Informe Consolidado de Solicitud de Aclaraciones, Rectificaciones y/o Ampliaciones Complementario a la Declaración de Impacto Ambiental del Proyecto "Parque Eólico Loncualhue"

Nombre del Titular : Parque Eólico Loncualhue SpA.
Nombre del Representante Legal : Carlos Manuel Pavon
Dirección : Alonso de Monroy 2677, Of. 202-A

El presente Informe Consolidado de Solicitud de Aclaraciones, Rectificaciones o Ampliaciones a la Declaración de Impacto Ambiental del proyecto "Parque Eólico Loncualhue", contiene las observaciones generadas en virtud de la revisión de la Adenda.

Figura 1. Superficie con Bosque Nativo.

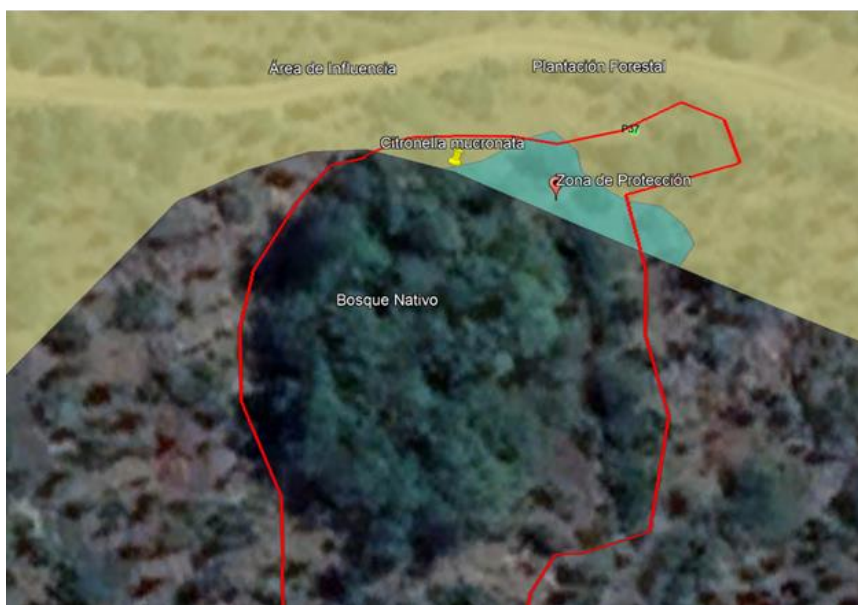
4.39. De acuerdo a lo observado por CONAF con respecto a la presencia de un individuo en categoría de conservación (naranjillo) y a la falta de precisión en la delimitación de los Bosques Nativos de Preservación y que permitiría determinar si la formación vegetacional de la zona de protección correspondería a Bosque Nativo de Preservación (Figura 1), es

fundamental que el titular determine mediante muestreos cuantitativos en terreno la presencia de dicho bosque, para posteriormente incluir la presencia de estos en la justificación de inexistencia de efectos, características y circunstancias (ECC) de la letra b) del artículo 11 de la Ley N°19.300, considerando en su análisis, la potencial afectación de estos así como también por “alteración de hábitat” que de acuerdo con la definición del D.S. 93/2008 del Ministerio de Agricultura, se entenderá por: “Alteración de hábitat: Cambio en el ambiente de uno o más individuos de una especie vegetal, que puede llevar a su muerte o a que se vea imposibilitado de reproducirse”.
